COMMISSION SCOLAIRE SIR-WILFRID-LAURIER
SIR WILFRID LAURIER SCHOOL BOARD

ADDENDA 3

Pour l'appel d'offres N°24-155-01
Rénovations intérieures à l'école primaire Pinewood A

Émis le 19 décembre 2024

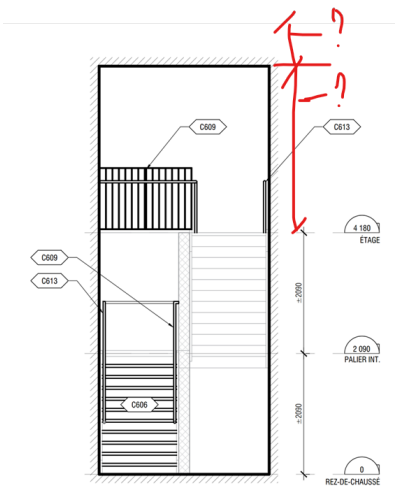
Question 1 : Sur A601 et A602 on peut voir les niveaux d'élévations du RDC et de l'étage, cependant on ne peut pas voir clairement quel est le niveau dalle à dalle pour l'étage. Pouvez-vous préciser cela, à des fins de soumission?

Réponse 1 : Le niveau dalle à dalle du 2e étage est 4 000mm. Le niveau de plafond est indiqué sur les plafonds de plafonds des agrandis d'escalier sur la page A601 et A602.
